**ГОСУДАРСТВЕННЫЙ КОМИТЕТ ОХРАНЫ ОБЪЕКТОВ КУЛЬТУРНОГО НАСЛЕДИЯ
ЧЕЛЯБИНСКОЙ ОБЛАСТИ**

П Р И К А З

от 27.06.2023 № 198

**О внесении изменений в приказ
Государственного комитета охраны объектов культурного наследия
Челябинской области от 28.06.2018 г. № 125**

Схема стропильной системы (без мауэрлата) в осях 1-8/Б-Ж

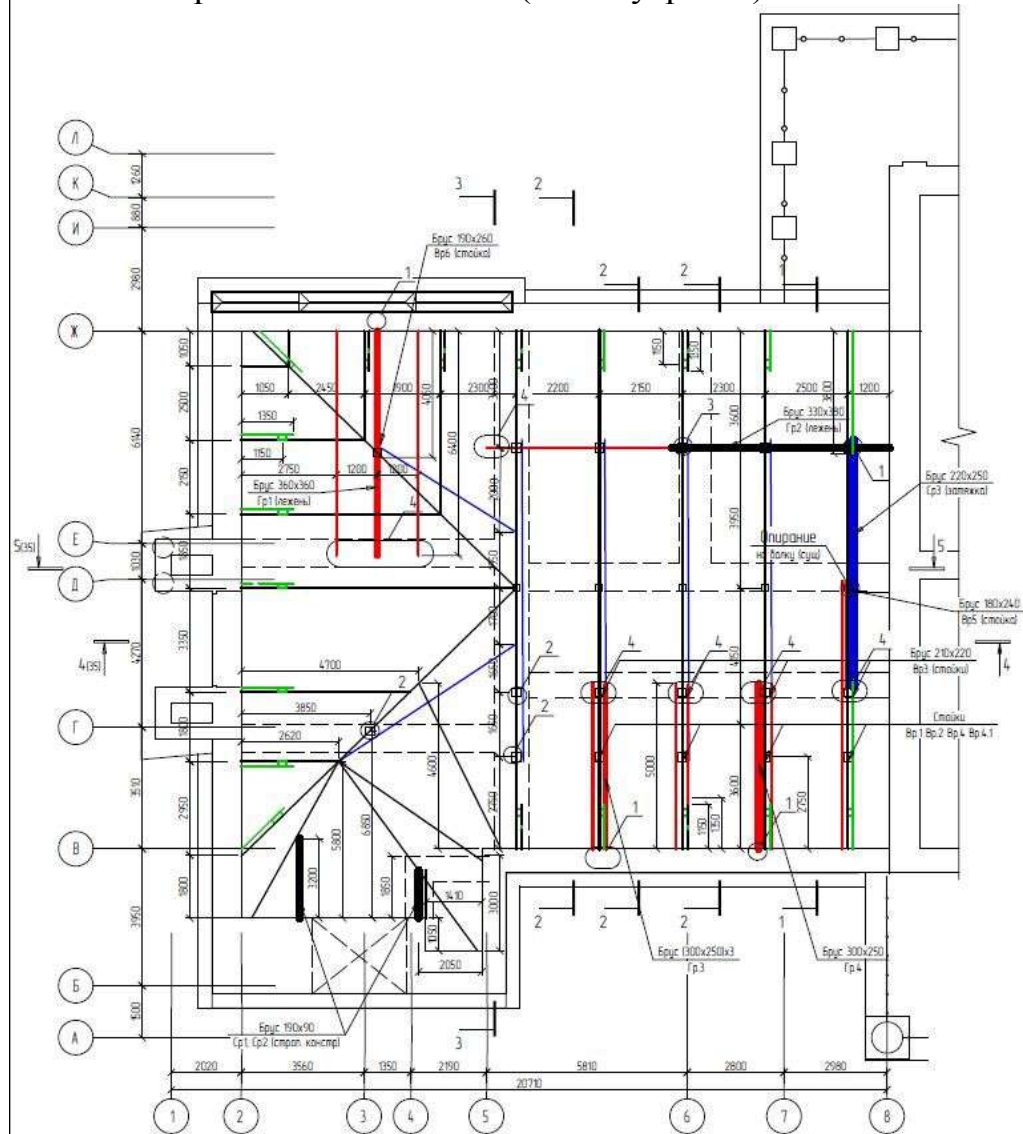
6.	Конструктивная система и материал:	6.6. Деревянная безмауэрлатная стропильная система XVIII века в южной части здания в осях 1-8/Б-Ж, в том числе размеры и расположение деревянных балок, стропильных ног, стоек, стяжек, консолей и обрешетки.	
----	------------------------------------	---	--

Фрагмент плана 1-ого этажа с отображением печей-голландок.

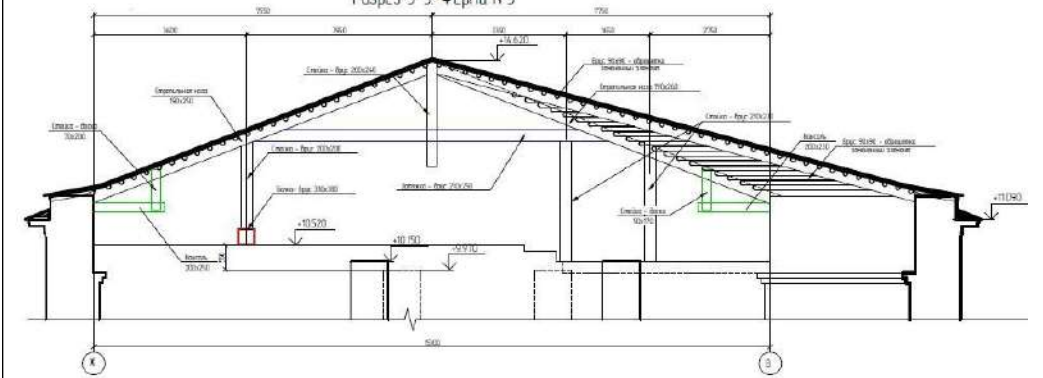
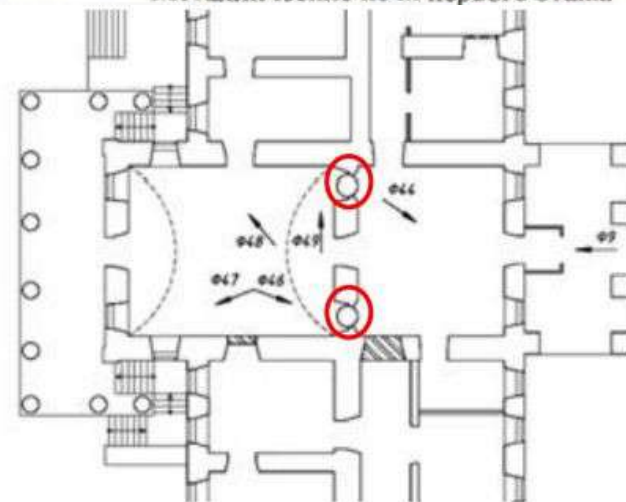
14	Предметы интерьера:	14.2. Две цилиндрические металлические печи-голландки, расположенные в продольной внутренней стене между центральным залом и холлом первого этажа и их существующее местоположение.
